改善箇所説明図

エンジン制御コンピュータ

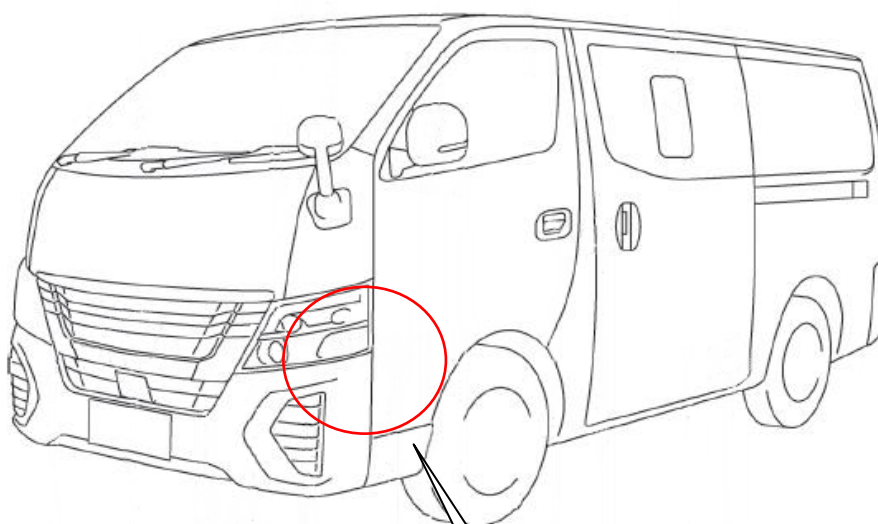
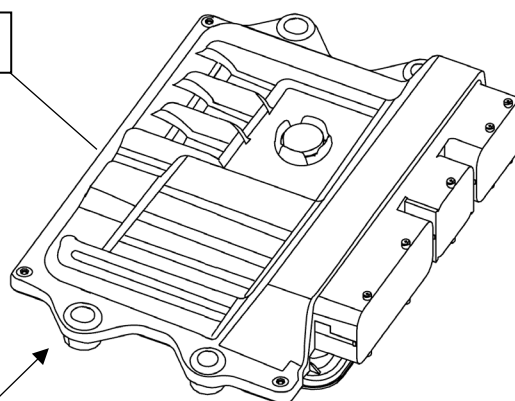
基準不適合発生箇所

エンジン制御コンピュータにおいて、開発時のアクセル診断制御プログラムが不適切であること及びフェールセーフ制御の評価が不十分であったことにより、診断制御プログラムが不適切な内容となり、特定のアクセルペダル操作を行なった場合にアクセルペダルセンサが故障していると誤判定することがある。そのため、出力を止めるフェールセーフ制御が作動し、走行不能となるおそれがある。

全車両、当該エンジン制御コンピュータのプログラムを修正する。

識別：銀色のシールをモデルナンバープレートの右横に貼り付ける。
